TRANSPORDIAMET

Meie 14.07.2022 nr 7.2-1/22/11738-2

**Keila linna üldplaneeringu ja keskkonnamõju ja strateegilise hindamise (KSH) aruande eelnõu kooskõlastamine**

*Skeem 1. Keila linna ümbersõitude alternatiivid ja paiknemine*

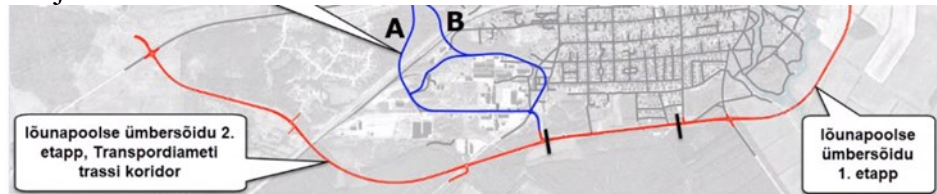
Palume võtta seletuskirja skeemilt 1 (lk 137) maha viide, et tegemist on Transpordiameti trassikoridoriga ( vt väljavõtte allpool). See on eksitav, piisab lk 137 esimeses lõigus antud selgitusest.
